S.S.51 "ALEMAGNA"
VARIANTE DI LONGARONE

PROGETTO DI FATTIBILITA' TECNICO ECONOMICA

Relazione di rispondenza del progetto al parere degli enti

Progetto di fattibilità tecnico economica dell'Intervento S.S. 51 Variante di Longarone		 anas GRUPPO FS ITALIANE
VE407	<i>Relazione in Riscontro alle richieste CDS preliminare</i>

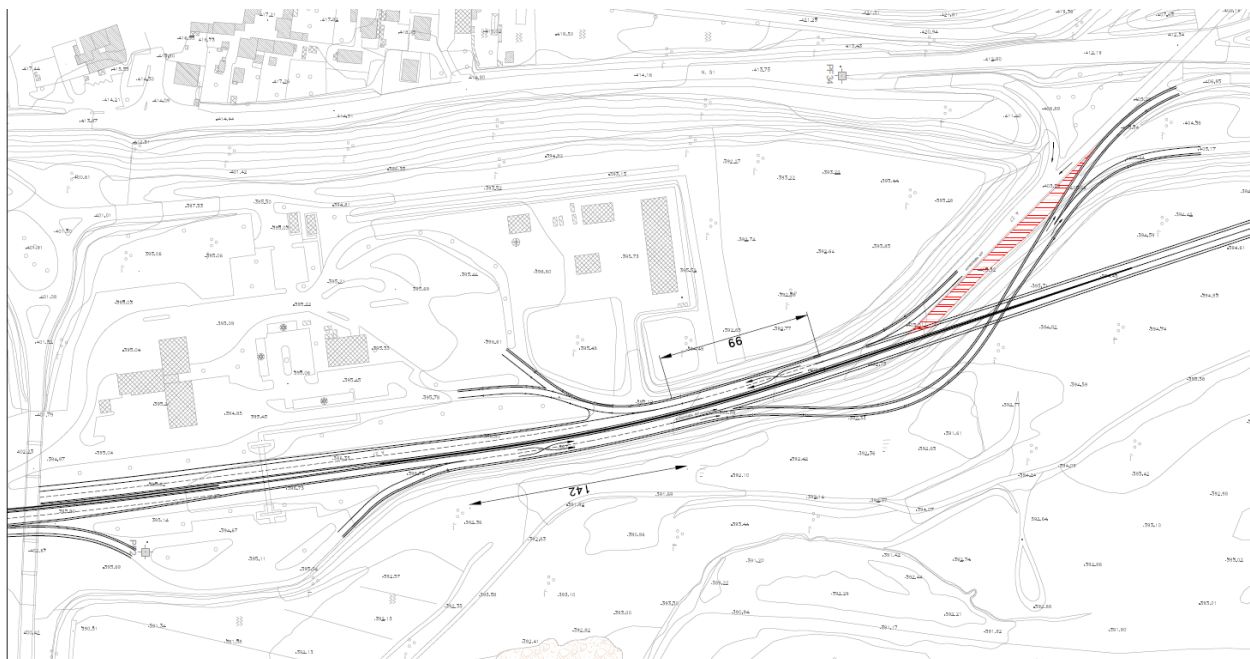
In tale configurazione, il nuovo schema che sposta su assi complanari il traffico dello svincolo A27 e quello diretto alle AdS/AdP, fa quindi emergere le seguenti criticità:

- a) si determina una penalizzazione dell'accesso a tali Aree specializzate, con conseguente pregiudizio per l'esercizio delle stesse ed in particolare per l'Area di Servizio in carreggiata sud, dotata di strutture commerciali. Infatti, gli utenti provenienti da Nord (Cortina) che volessero accedere all'Area di Servizio 'Ponte nelle Alpi Ovest' sono prima obbligati ad entrare in complanare e poi ad effettuare - in un tratto di sviluppo limitato di circa 170 m e quindi anche percepito più pericoloso - un'inconsueta manovra di 'scambio' coi traffici in ingresso sull'A27 provenienti dalla SS51 esistente. Tale manovra potrebbe verosimilmente indurre gli utenti a rinunciare ad entrare nell'AdS e a proseguire quindi sulla corsia filante dell'A27, con conseguente penalizzazione della fruizione dell'AdS stessa.

- b) analogamente, gli utenti che da sud vorrebbero accedere all'Area di Parcheggio 'Ponte nelle Alpi Est', che dispone di spazi a beneficio sia dei veicoli leggeri che dei mezzi pesanti, si troveranno con le medesime difficoltà (il tratto di scambio misura circa 140 m), alle quali si aggiunge anche la circostanza che la segnaletica di instradamento alla complanare che conduce all'AdP riporterà anche l'indicazione dell'uscita autostradale, potendo ciò indurre gli utenti a ritenere di non poter poi riprendere il percorso principale verso nord.

- c) in carreggiata nord, la separazione dei flussi con la complanare ha inizio in un tratto in cui avviene il restringimento della carreggiata dell'asse principale da due corsie ad una corsia, che nei momenti di maggior traffico può generare accodamenti e indurre gli utenti all'utilizzo improprio della complanare per bypassare il tratto rallentato.

- d) nella stessa zona descritta al punto precedente, l'inizio della complanare coincide sostanzialmente con la parte conclusiva dell'attuale corsia di decelerazione verso l'Area di Parcheggio e la sezione di tale corsia di decelerazione pare contenere – senza alcun ampliamento previsto – anche la corsia di svincolo. Pertanto, il traffico diretto allo svincolo (che ha velocità ancora relativamente sostenute in quanto si innesterà sulla SS51 dopo circa 1 km), si troverà nella stessa corsia di chi, in procinto di accedere all'AdP, è prossimo a fermarsi, col rischio di possibili tamponamenti.

Nel corso del progetto è stato valutato un layout di svincolo che non prevedesse le complanari, e che risolvesse le manovre di entrata uscita per le rampe dirette alla SS51, alla Area di Servizio (AdS) e alla Area di Parcheggio (AdP) mediante corsie di scambio in fregio alla bretella autostradale A27/SS51var, col fine di verificare se fosse possibile operare in una logica di minima alterazione della configurazione esistente rispettando al contempo tutti i requisiti funzionali, normativi e di sicurezza.

Figura 6 Ubicazione degli interventi antirumore lungo la variante in progetto.

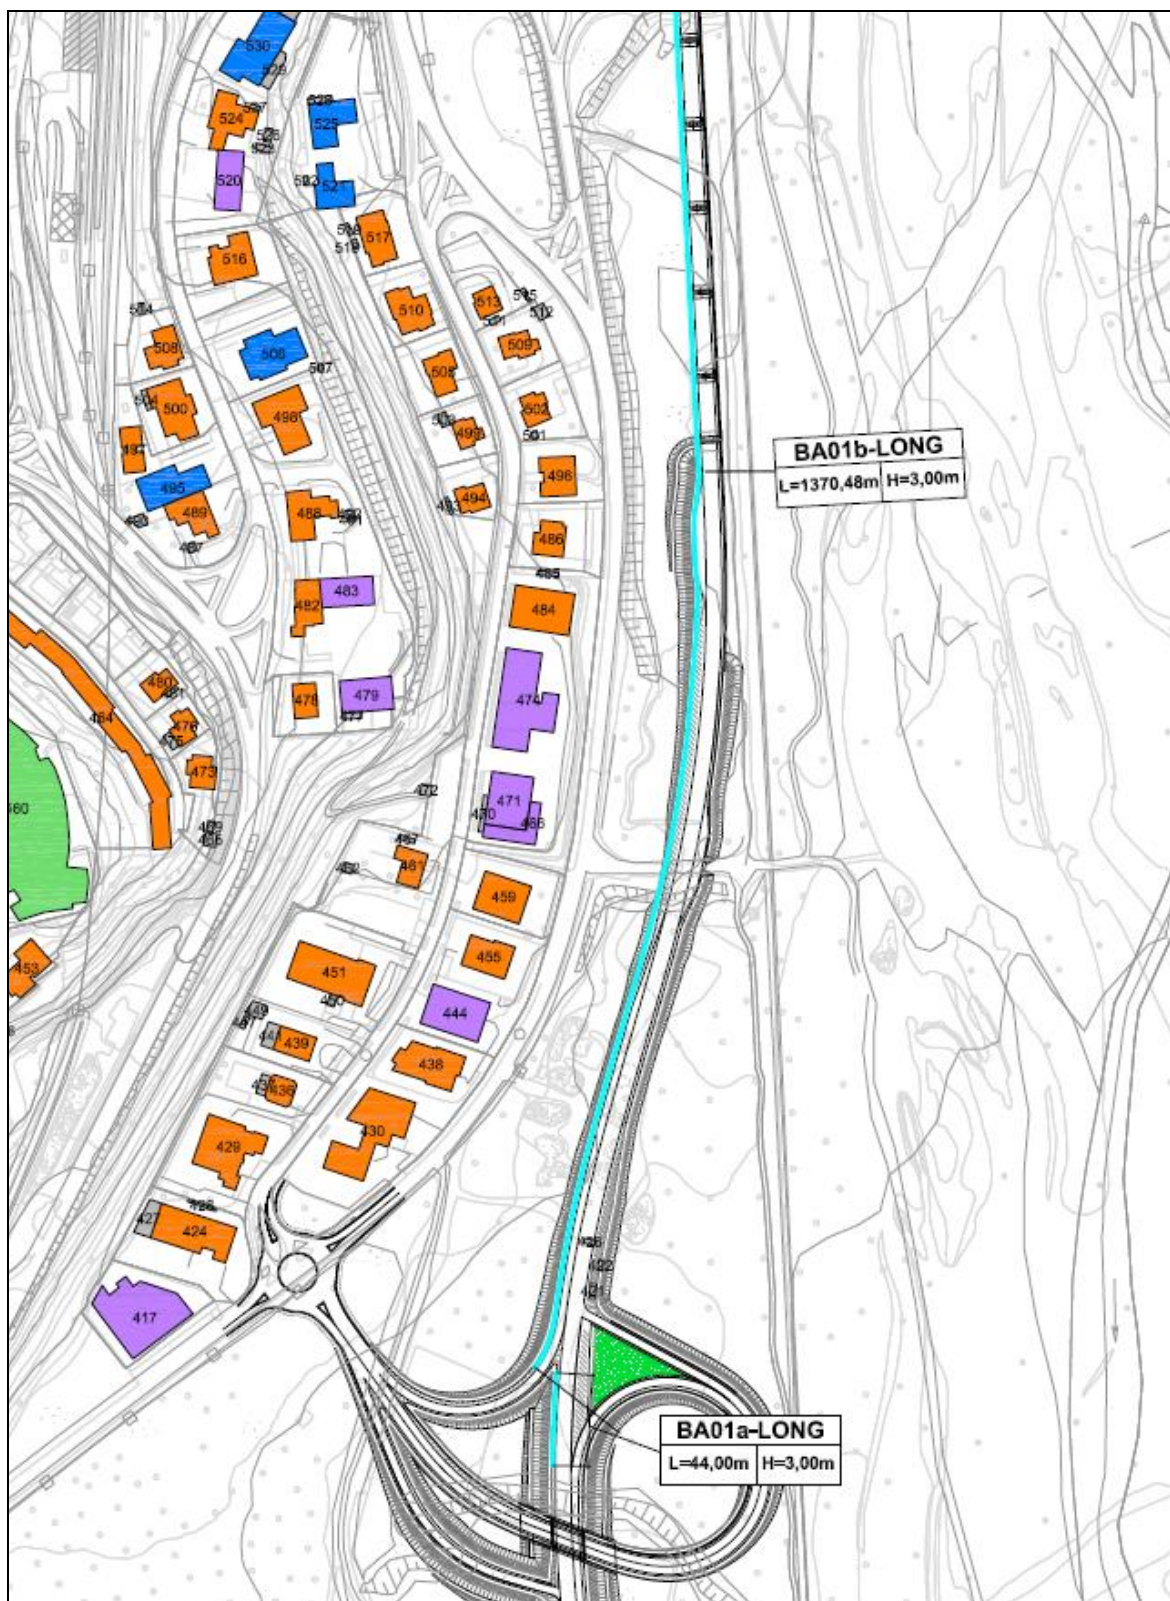
Il presente allegato è stato redatto in risposta al punto 11.1.2 della Relazione di ottemperanza, che riporta il Parere di competenza del Comune di Longarone, in cui si richiede di approfondire lo studio di impatto acustico con particolare attenzione all'abitato di Longarone

In riferimento alla figura seguente, che riporta uno stralcio della documentazione prodotta nel S.I.A., le barriere antirumore previste sono due, per un'estensione complessiva di oltre 1400 metri, disposte proprio a protezione dell'abitato di Longarone, tra cui la porzione lungo via Trevisan.
